1#楼屋面层平面图 变更前

变更内容：
檐口出挑距离修改

1#楼屋架层平面图 变更后

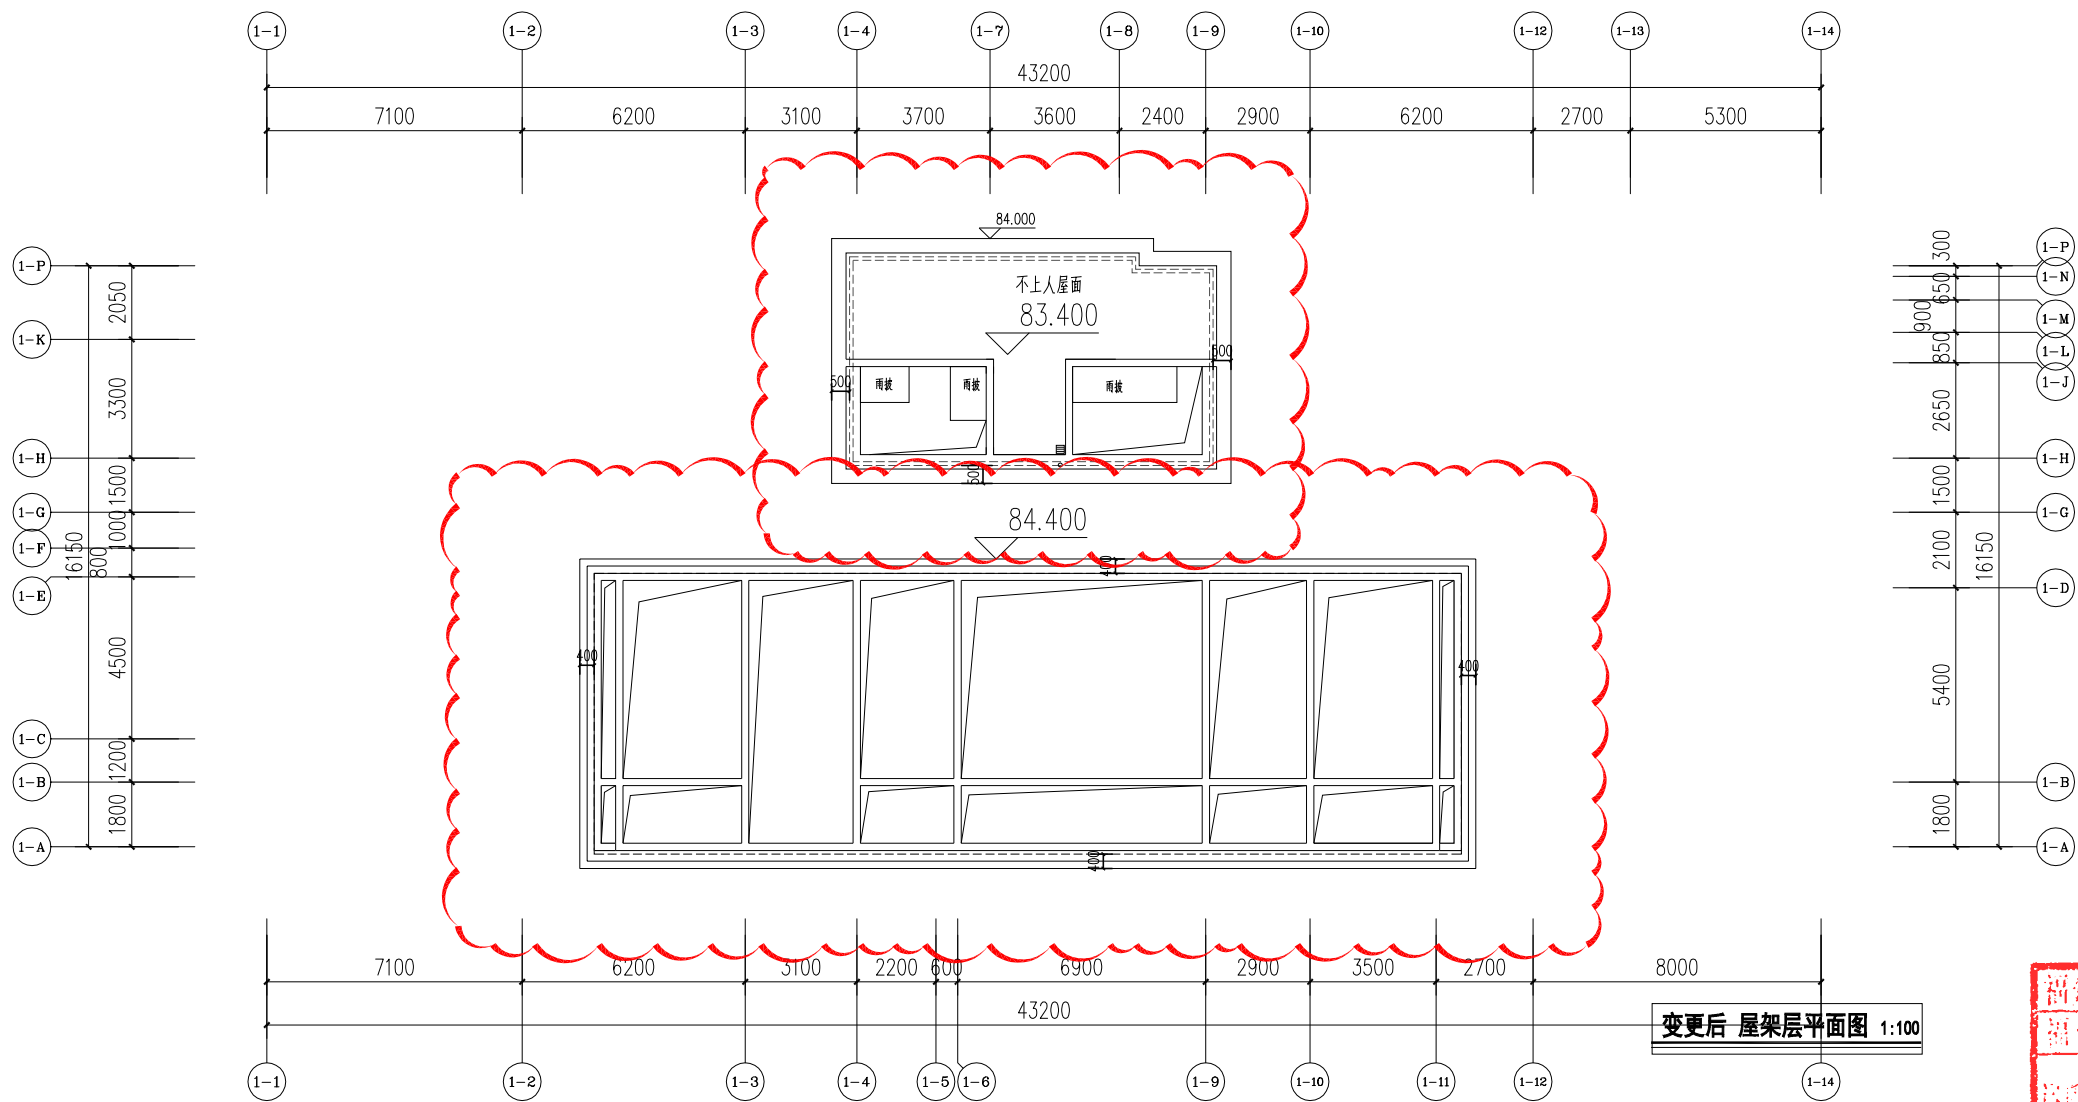
变更内容：
檐口出挑距离修改

变更后 ①~⑭轴立面图 1:200

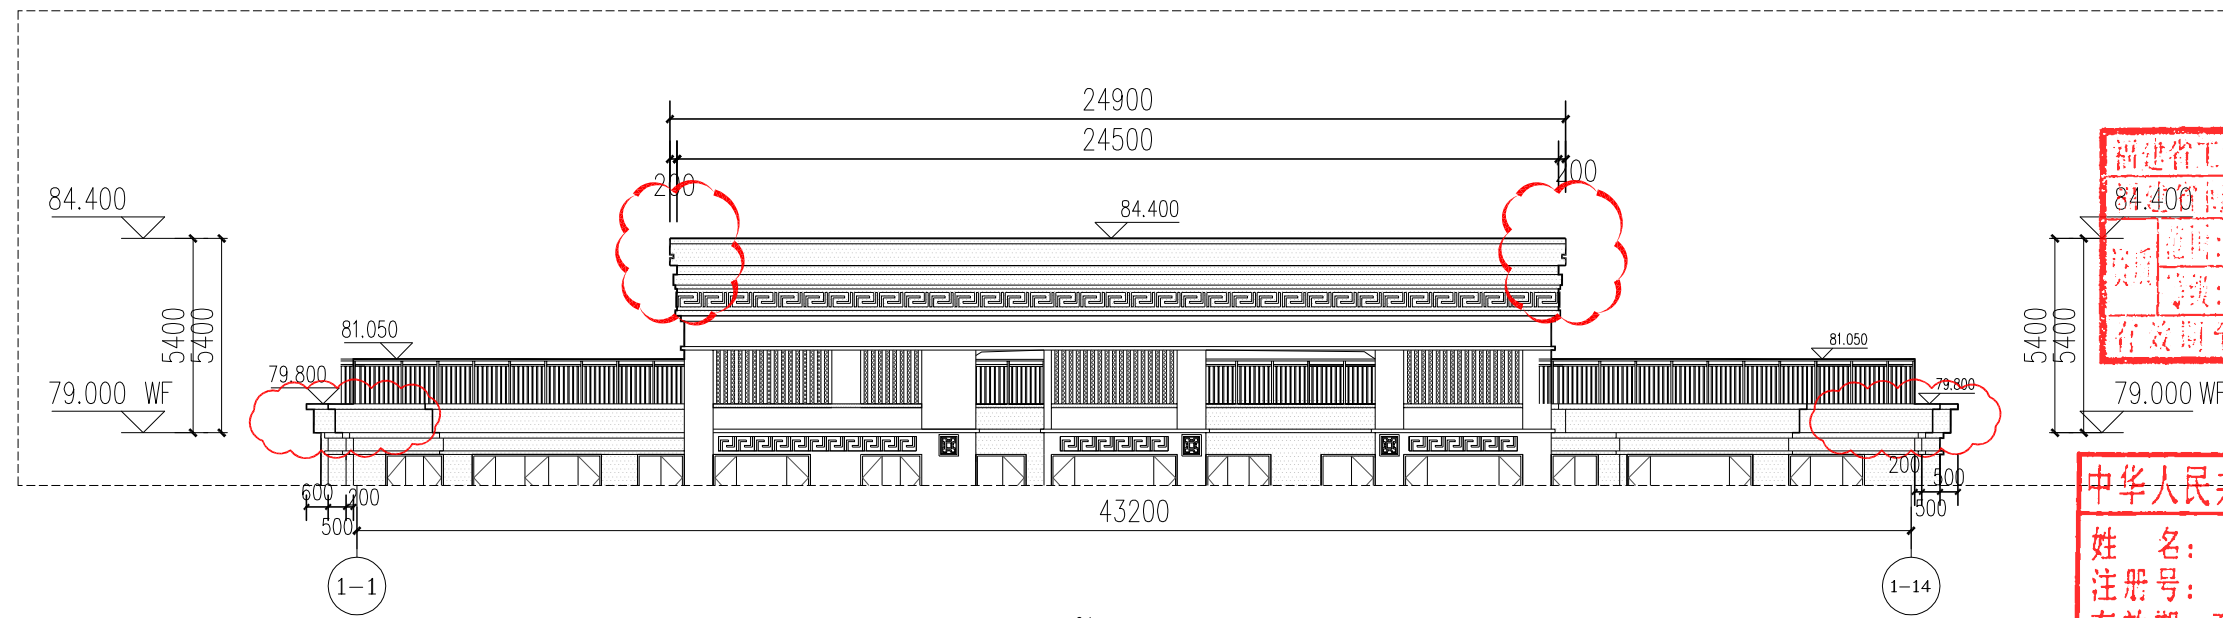
变更内容：
檐口出挑距离修改

5#楼二十七层平面图 变更后

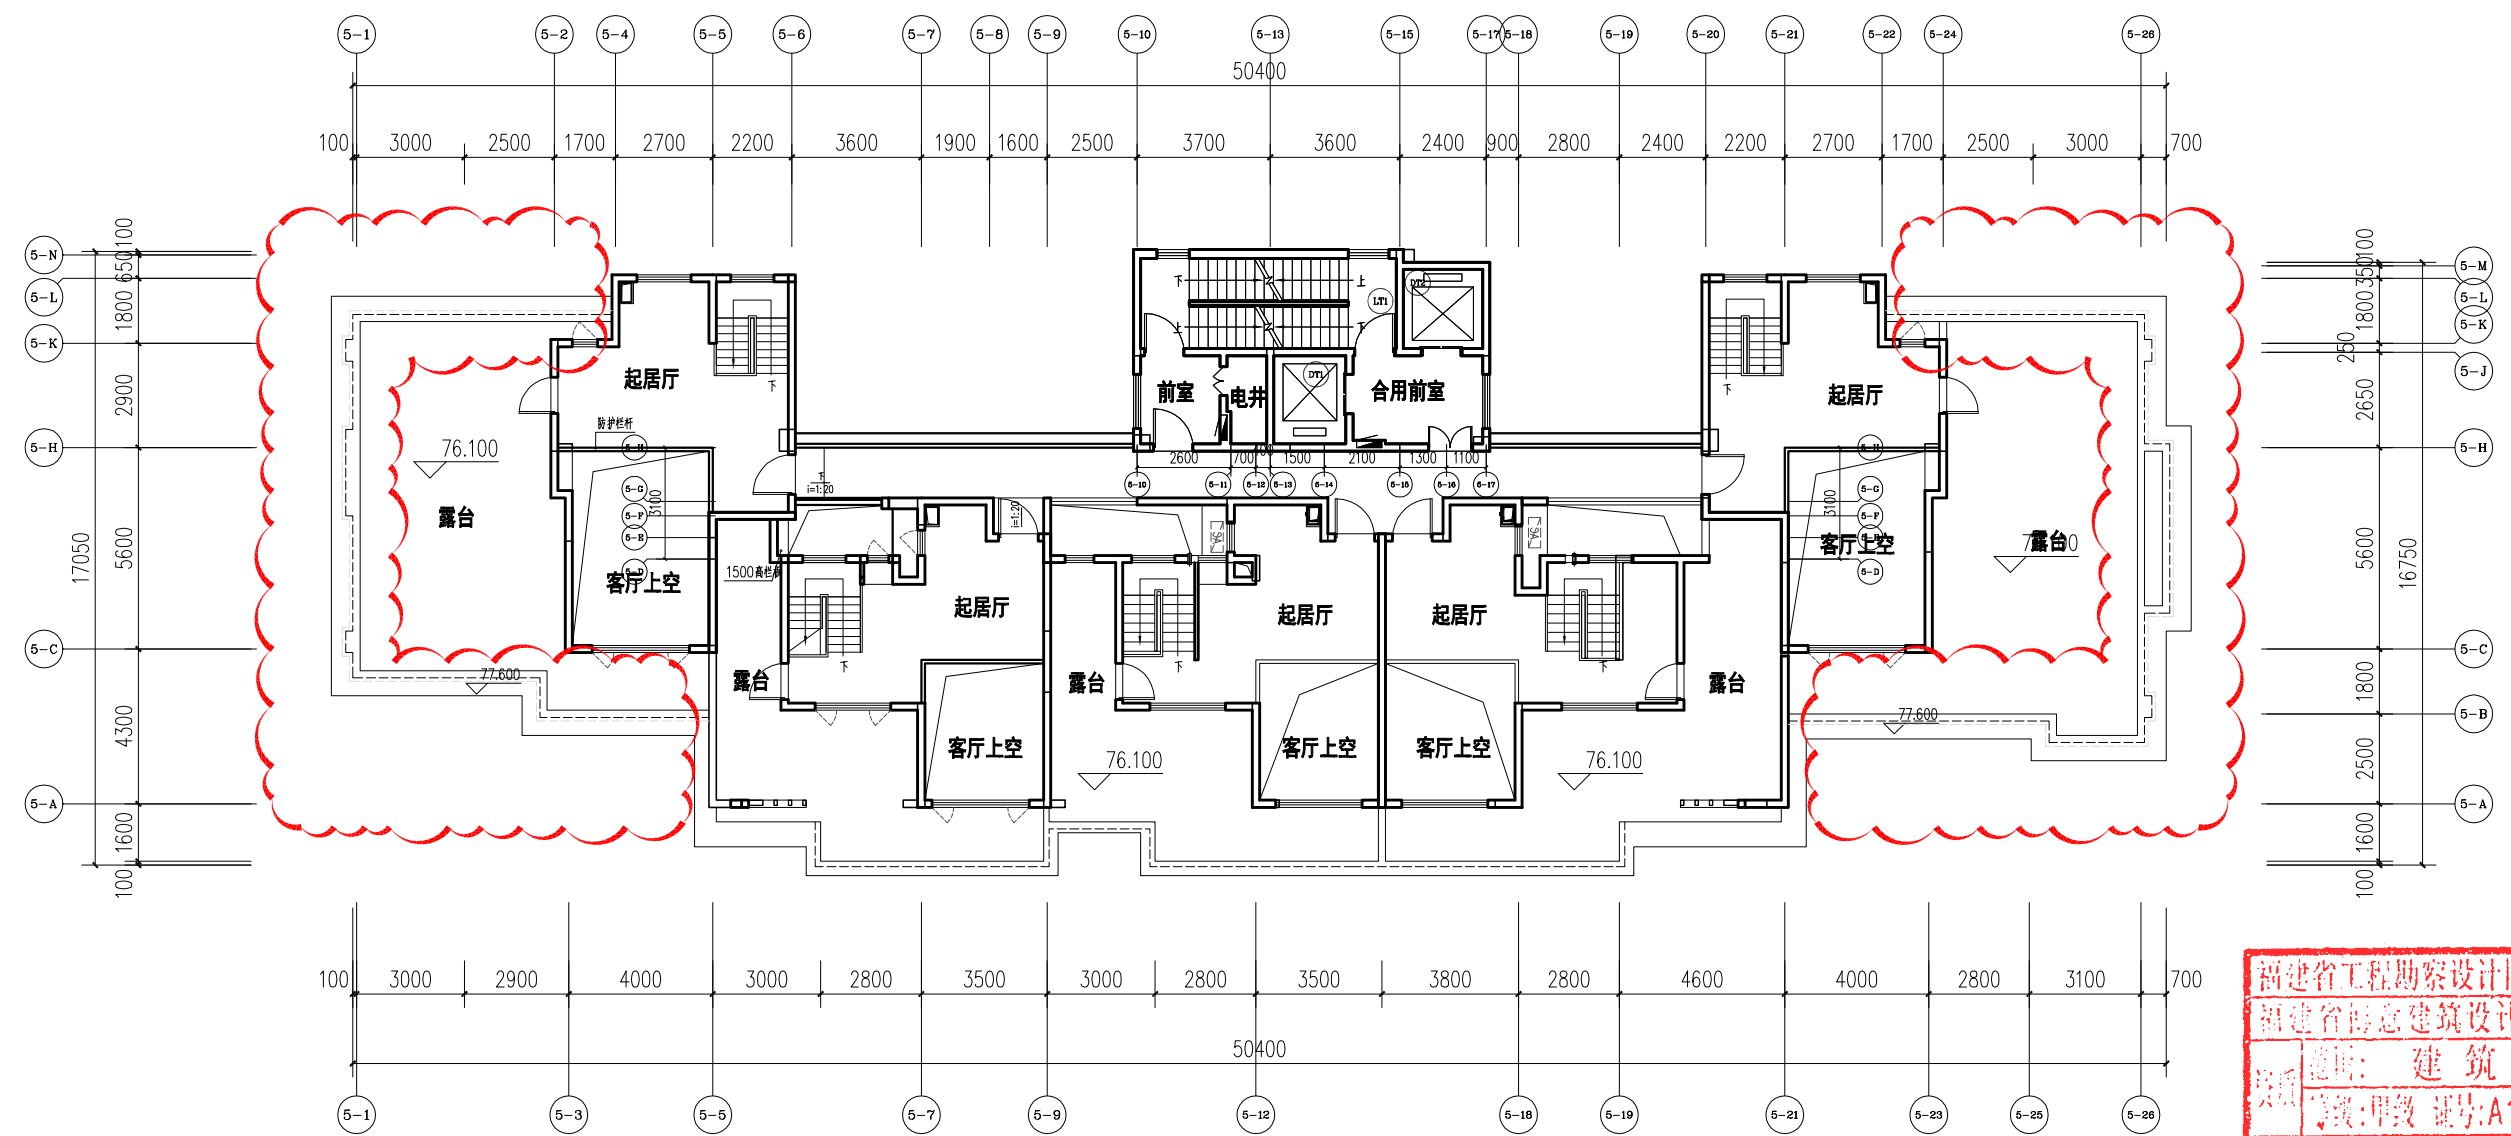
变更内容：
檐口出挑距离修改

5#楼屋面构架层平面图 变更后

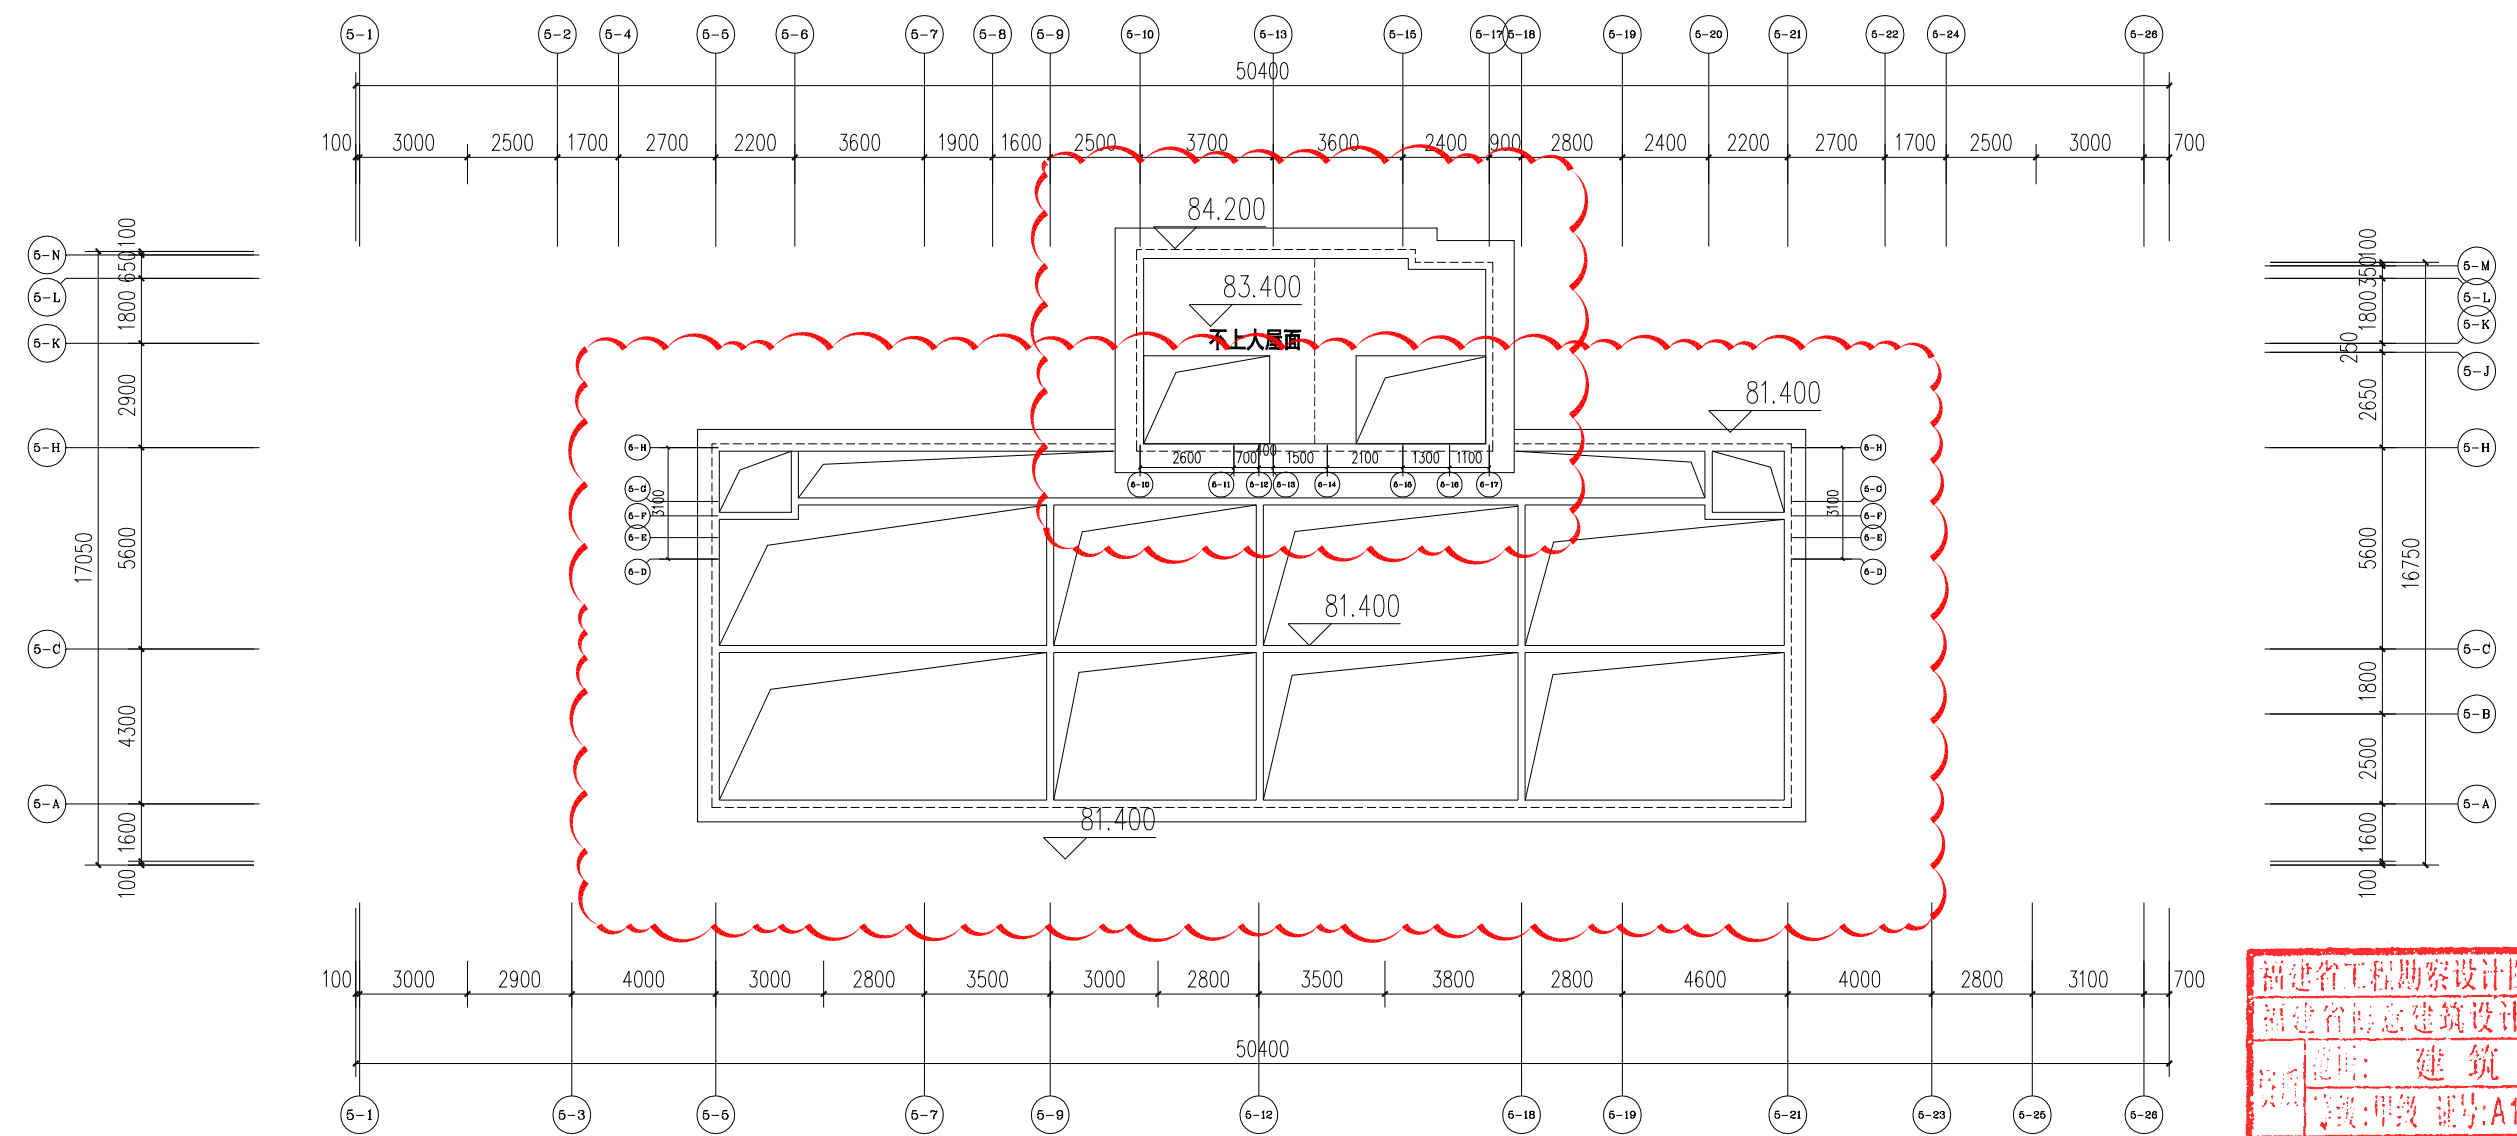
变更内容：
檐口出挑距离修改

5#楼 5-1~5-26 轴立面图 变更后

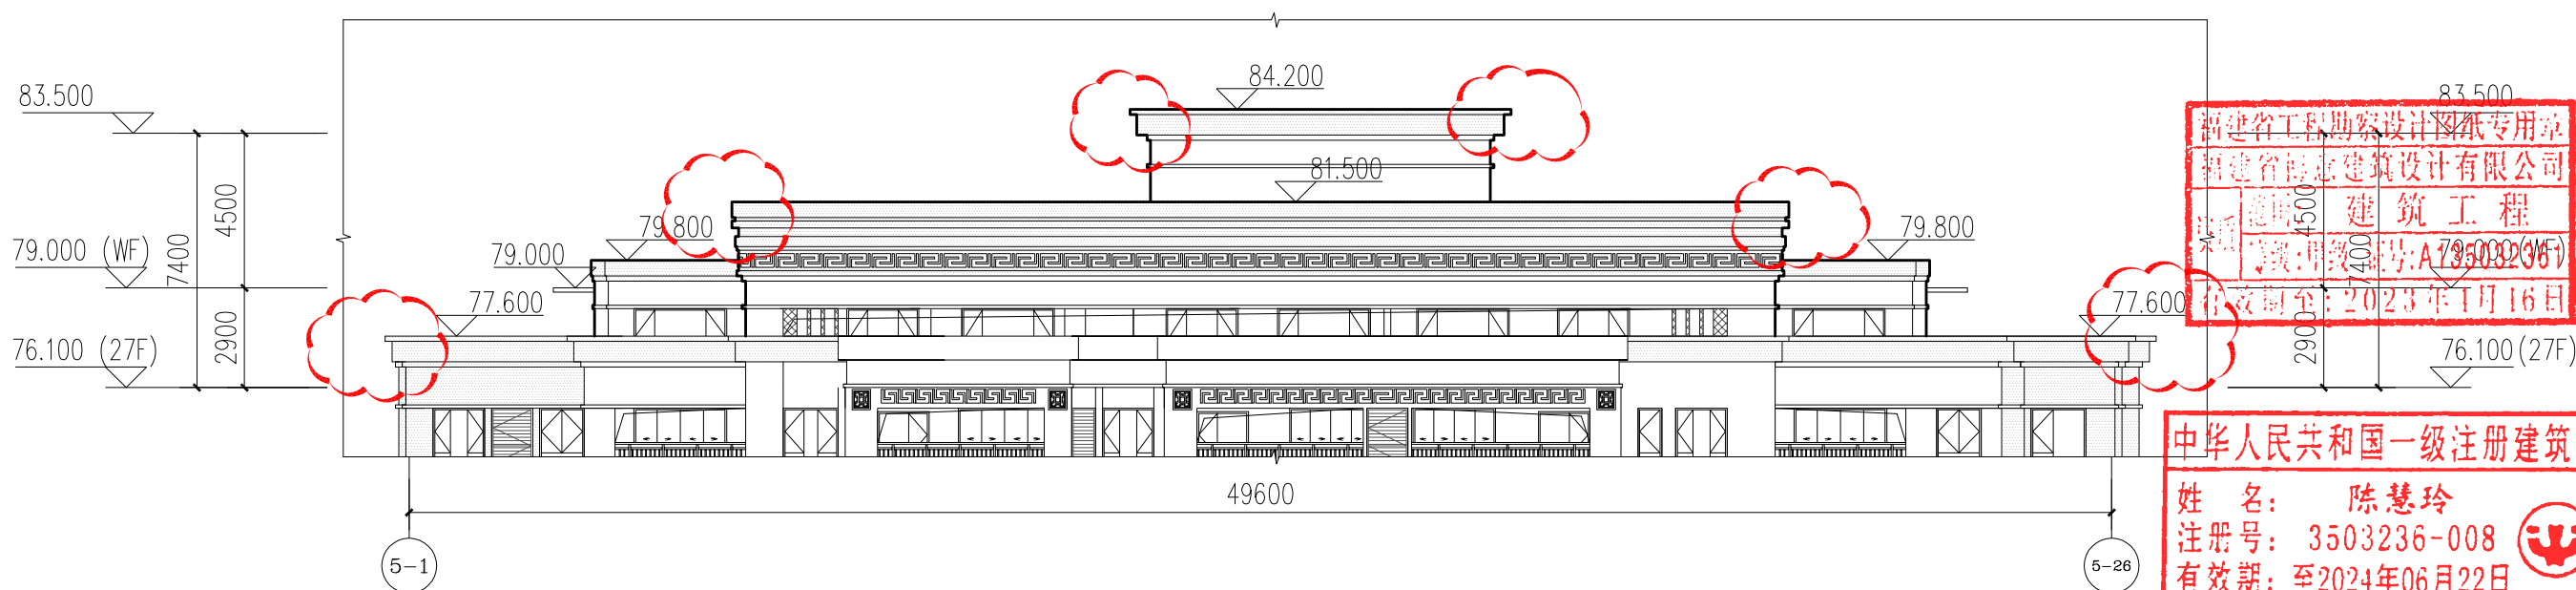
变更内容：
檐口出挑距离修改
